PLAN DE PRÉVENTION DES RISQUES NATURELS D'INONDATION
DE LA VALLÉE DE LA RHONELLE ET DE SES AFFLUENTS

Rapport de la commission d'enquête : partie 1

**➤ RAPPORT DE LA COMMISSION D'ENQUÊTE PARTIE 2 :
MÉMOIRE EN RÉPONSE DE LA DDTM59 AU PROCÈS-VERBAL DE SYNTHÈSE**

Objet : Procès-verbal des observations du public et demande de mémoire en réponse.

Rectification carte des hauteurs d'eau de référence 11 rue d'Aulnoy CURGIES

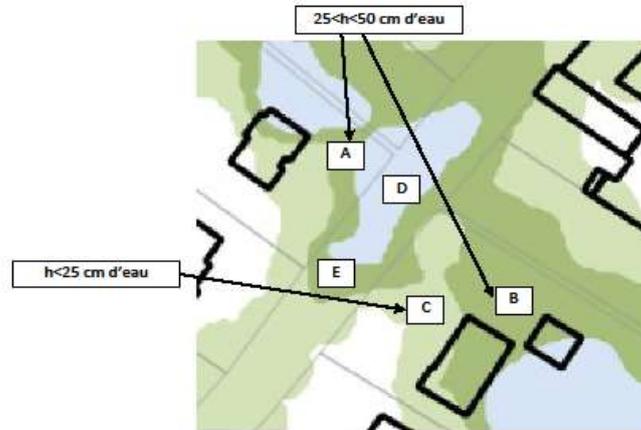
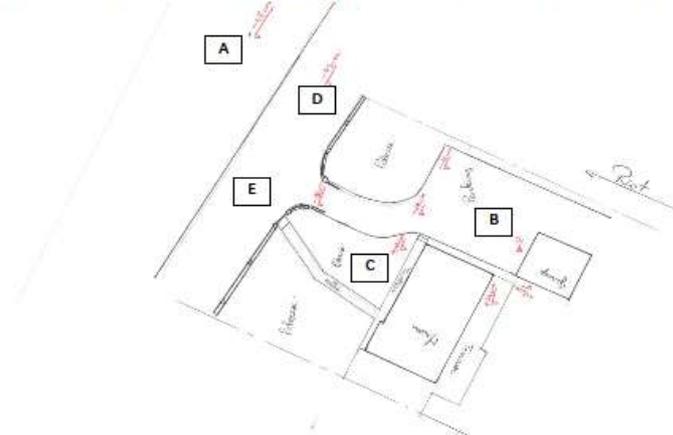
Je souhaite porter à votre connaissance une contradiction dans la carte des hauteurs d'eau de référence concernant mon terrain, situé au 11 rue d'Aulnoy. Vous trouverez dans le fichier joint au message, le détail de mon raisonnement et de mon interrogation avec les images et plans nécessaires.

Selon la carte des hauteurs d'eau de référence, il y aurait

Or, avec les relevés topographiques ci-dessous, effectués sur la zone, avec 50 cm au point A au maximum, il est impossible d'avoir aussi 50 cm d'eau au niveau B puisqu'il y a un dénivelé positif de 68 cm dans ce sens. De même avoir une hauteur de 25 cm en C, qui se trouve encore plus haut (+11cm) est impossible.

D'ailleurs lors des différents épisodes d'inondation, nous n'avons pas été inondés. L'eau s'accumule au point D comme indiqué sur la carte, monte jusqu'à la hauteur du point A et s'écoule par le terrain situé en A en pente vers les terrains plus loin en contrebas. L'eau n'arrive même pas devant l'entrée du terrain.

Situation géographique

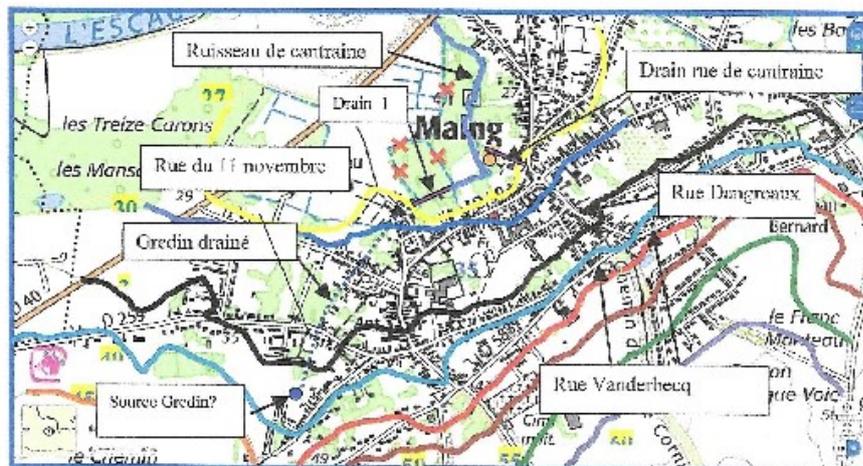
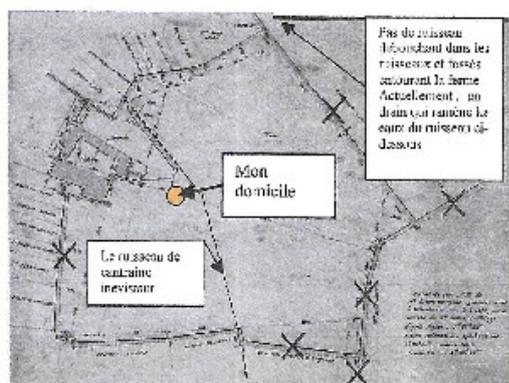
Maing est construit, en grande partie, à flanc de coteau avec les rues principales plutôt parallèles aux lignes de niveau et, pour le reste, sur des parties plates jusqu'à 500m de l'Escaut, ce qui ne facilite pas l'écoulement des eaux chargées.

Mon habitation se situe juste sous la lettre g de «Maing» au fond d'une impasse en pente descendante. Un drain traverse notre propriété ; il est raccordé au drain ovoïde et au drain de diamètre 1m menant à la station de relevage et débouche dans le ruisseau de cartraine.

En résumé, notre propriété sert de bassin d'orage.

Le ruisseau de cartraine. Historiquement, il n'existait pas!

X X : ruisseaux supprimés même s'ils apparaissent encore sur les cartes actuelles

Aléa version "COTEC" - novembre 2019

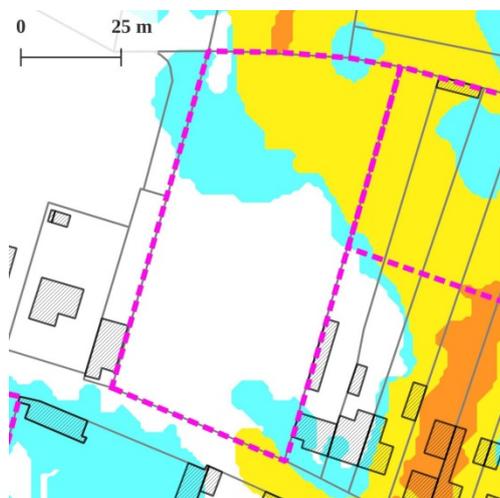
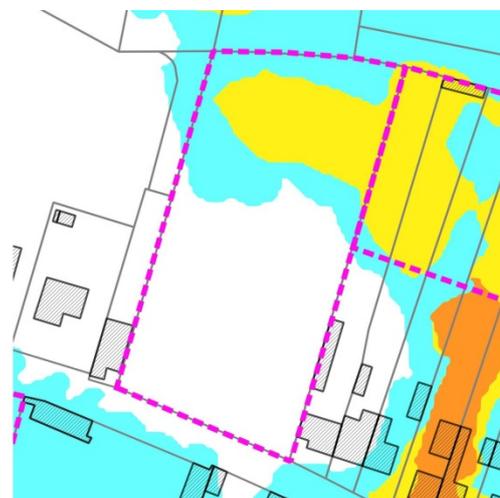
Moi, Corinne Collet, demeurant au 5 de la rue Rucart, j'attire votre attention sur le fait que nous avons déjà subi 3 inondations avec d'énormes dégâts, 80 cm d'eau (du bas de la façade). L'eau des champs avec boues dévalent du haut de la ville pour arriver rue Rucart qui est en contrebas. Le terrain A830 sert d'exutoire pour que le niveau d'eau et de boues ne monte pas à plus de 80 cm. En effet, dès que le flot arrive devant ce terrain qui se trouve en contrebas d'1 mètre, il permet de décharger cette montée en haut. Aussi, je vous demande de tenir compte de ces observations, et de faire en sorte que le terrain A 830 soit rectifié et qu'il ne soit plus constructible pour ne pas aggraver ces situations déjà très difficiles lors de fortes pluies.

L'intégration du levé altimétrique dans le modèle hydraulique a concouru à une légère modification de l'aléa. En revanche, dans quelques cas d'espèces, la dynamique des écoulements de l'aléa de référence du PPRi (aléa centennal) n'est pas identique ou diffère de ce qui peut être observé pour des pluies courantes ou de moindre intensité.

La cartographie d'aléa n'a donc pas vocation à être modifiée sur ce secteur.

- Carte ALEAS REF MARLY

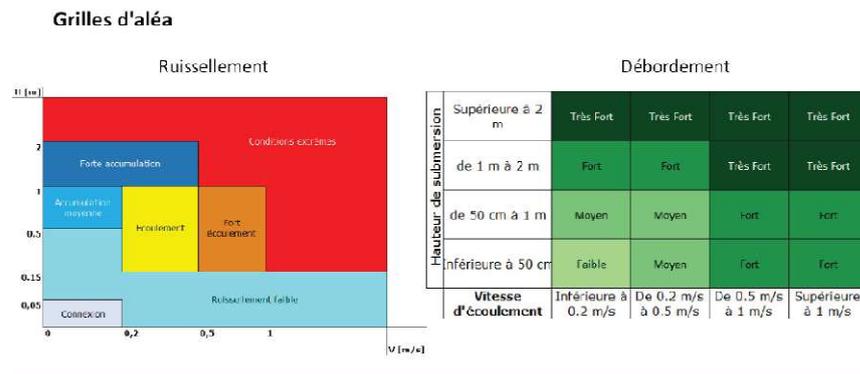
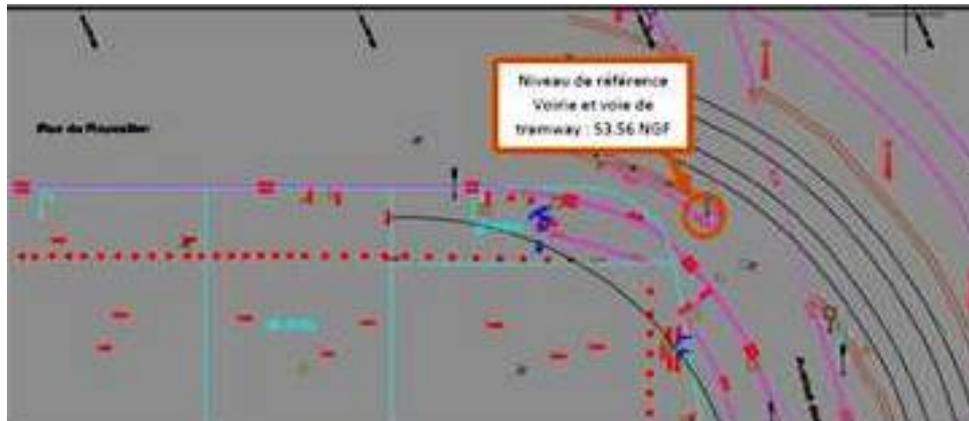
La carte « Aléas Réf » signale sur le risque de ruissellement faible sur le Nord Est de notre parcelle. Le risque ruissellement se superpose clairement avec la voirie existante et le réseau de Tramway.

<p>Nous avons réglé le niveau 0 de notre projet avec comme point de départ le niveau de référence de la voie de tram (53.56 NGF) pour arriver à 54.10 NGF (25cm de hauteur max + 29 cm de garde).</p> <p>Joint la notice descriptive et justificative du projet (5 pages)</p>
<p>Réponse du pétitionnaire :</p> <p>Une demande d'accompagnement de projet peut être faite auprès du service territorial du Hainaut :</p> <ul style="list-style-type: none"> • contact mail : ddtm-st-hainaut@nord.gouv.fr ; • adresse : 10, boulevard Carpeaux - BP 60453 59322 Valenciennes cedex : • Accueil téléphonique : 03 27 22 79 00 ; <p style="padding-left: 40px;">Du lundi au vendredi de 9h30 à 11h30 et de 14h à 16h.</p> <p>En particulier, pour toute question en rapport avec le projet de plan de prévention des risques.</p>	
<p>Commentaire CE :</p> <p>La commission d'enquête apprécie la démarche de M. Parra dans le cadre du dépôt imminent du permis de construire d'un centre de formation sur le territoire de la commune de Marly afin que son projet respecte les contraintes engendrées par l'application du PPRi. Elle l'encourage à contacter le service territorial du Hainaut comme proposé dans la réponse du pétitionnaire afin que celui-ci puisse l'accompagner dans son projet.</p>

Photo 1 : niveau de la voie au regard du piétonnier au droit de ma construction

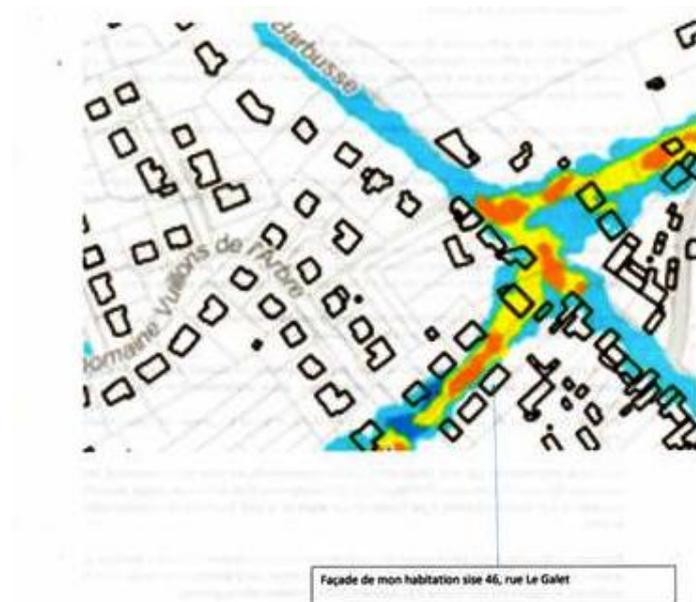
Je conçois effectivement que lors d'épisodes pluvieux exceptionnels, on note un ruissellement des eaux pluviales, mais, n'ayant jamais fait l'objet ni de fort écoulement, ni de montée en charge, pouvant impacter ni mon terrain d'assiette ni ma façade tel que repris sur le plan de zonage de la cartographie du PPRi.

Vous trouverez annexe, à l'appui de ma demande, les photos vous permettant d'apprécier, à la fois le niveau du seuil de mon habitation au regard du niveau de la voie publique ainsi que les avaloirs EP permettant de répondre à ses fonctions.

Extrait du plan de zonage de Quarouble au niveau des parcelles AD285, AD78

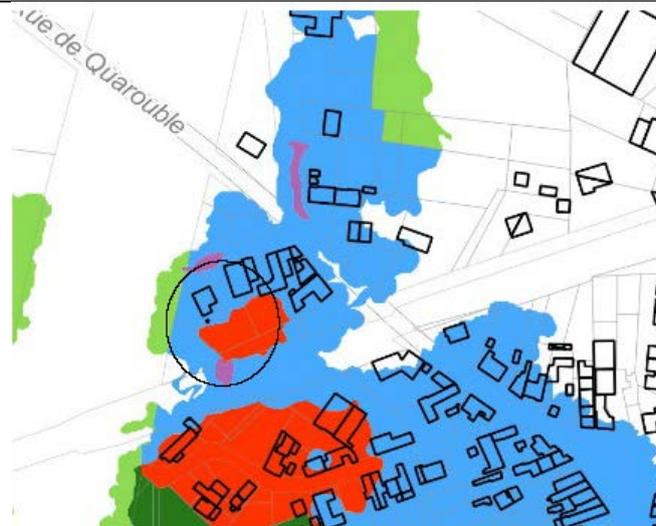
Commune de Quarouble	
N° de l'obs.	Observation
QUA R 001	Mme MARÉCHAL, 5 impasse Watteau à Quarouble Propriétaire des parcelles AD 285 et AD 78, elle demande s'il est possible de mettre un mobile home sur ces parcelles en respectant les cotes de référence 0,85 m et 1,20 m. Quelles sont les obligations à respecter ? Il n'y a jamais eu d'inondation dans ce secteur, ni sur ces parcelles ni sur les parcelles voisines.

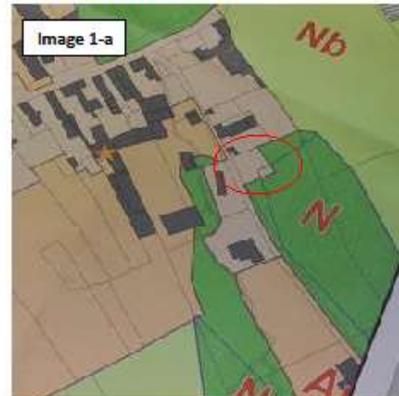
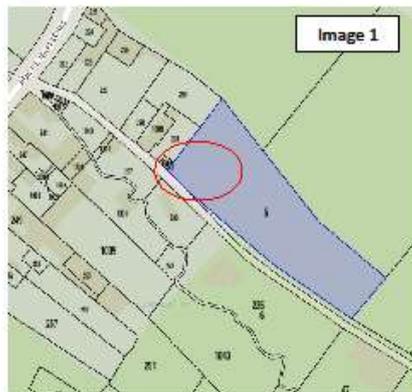
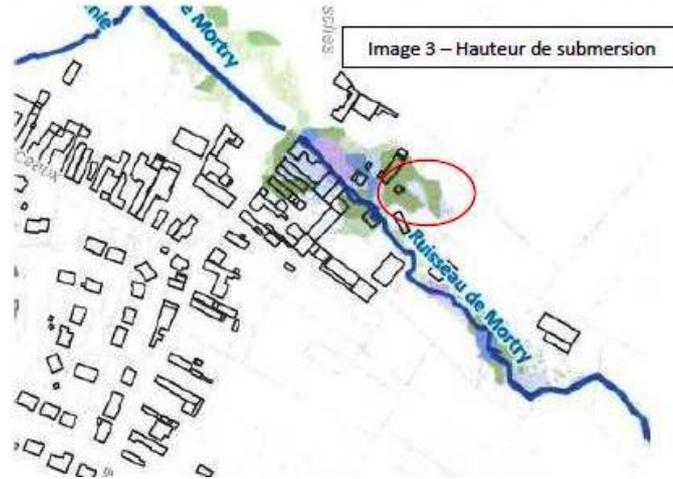
La municipalité de Sepmeries s'interroge sur une zone inondable qui s'inscrit dans une zone à urbaniser. (Cf. : Images 1 & 1-a).

Le ruisseau de Mortry s'écoule vers le Nord-ouest. En amont de la rue de Maresches, il longe des habitations en rive gauche dont les jardins ont déjà été inondés. Dernière épisode en date de février 2021. (Cf. : Images 2 & 2-a)

Sur la droite de la rive, le ruisseau est séparé de quelques habitations par une voie communale (rue des Corvées). Le terrain cadastré 5 (Cf. : Image 1) dont 1 000m² (2 parcelles) est en Zone UC, constructible (Cf. : Image 1-a) depuis janvier 2020.

Ces 2 parcelles constructibles, rue des corvées, se situent dans un périmètre de zone inondable et humide. A la lecture de vos cartes, on s'aperçoit que le risque est moyen et que le niveau d'eau peut atteindre sur ces parcelles de 25cm à 50 cm. (Cf. : Image 3)

Point 2 : extrait de la carte d'aléa de Saint-Saulve

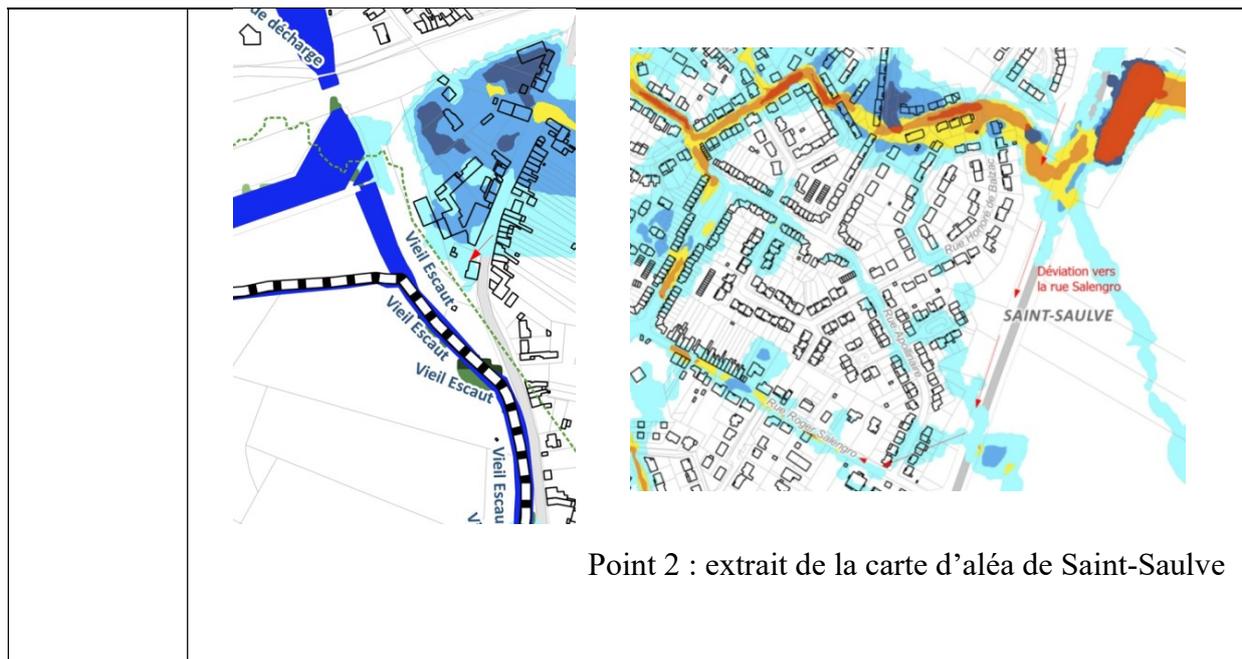
VAL 003	R	M. Donat BALLOY, 27 rue Henri Durre à SAINT-SAULVE 1- Habitant le long du Vieil Escaut dont une partie a été remise en état il y a quelques années, a toujours une zone non entretenue en aval de cette partie remise en état ; un envasement certain avec une végétation qui encombre le cours d'eau lui paraît inquiétant pour le quartier en amont du pont de la voie ferrée. 2- Saint-Saulve, le long du CD75 à la hauteur du quartier du Bosquet qui, lui, est protégé par une butte de terre, celle-ci ne créerait-elle par une déviation des eaux de ruissellement vers la rue Roger Salengro de Saint-Saulve ? Point 1, la flèche indique la maison et le Vieil Escaut au niveau de la voie de chemin de fer (extrait de la carte d'aléa de Saint-Saulve 1)
------------	---	--

Aléa version "COTEC" - novembre 2019

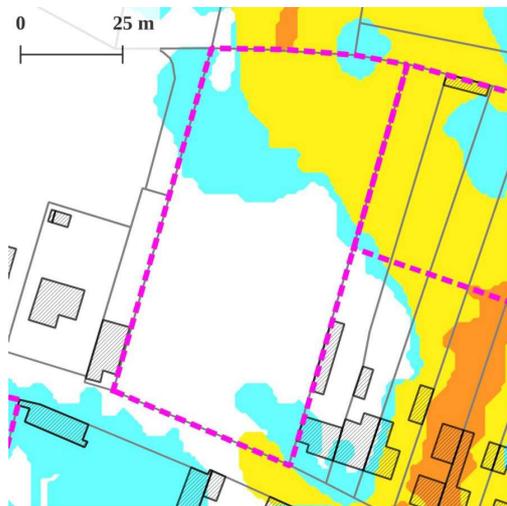
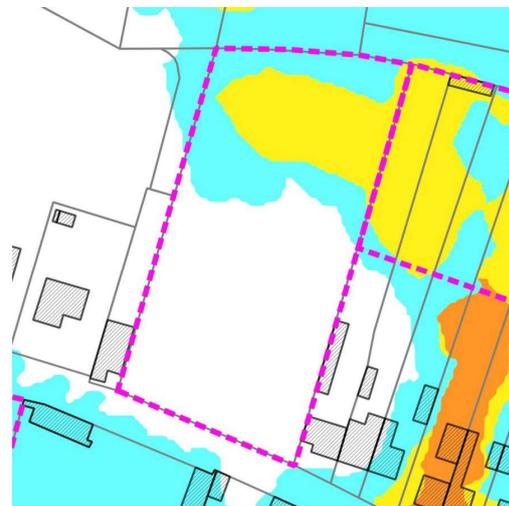
Malgré plusieurs interventions faites lors des réunions de préparation pour qu'un aléa d'accumulation et de ruissellement figure sur la parcelle, la carte n'a pas évolué dans ce sens. Ce terrain est un exutoire pour la rue Rucart lors de fortes pluies, et, selon les témoignages des riverains du début de la rue (côté place Cuvelier), celui-ci est régulièrement inondé car en contrebas par rapport au niveau de la route (- 1 mètre). Il serait souhaitable d'apporter la

rectification nécessaire pour que ce terrain ne soit pas constructible et ainsi ne pas aggraver la situation lors de fortes pluies pour les habitations existantes déjà impactées.

L'intégration du levé altimétrique dans le modèle hydraulique a concouru à une légère modification de l'aléa. En revanche, dans quelques cas d'espèces, la dynamique des écoulements de l'aléa de référence du PPRi (aléa centennal) n'est pas identique ou diffère de ce qui peut être observé pour des pluies courantes ou de moindre intensité.
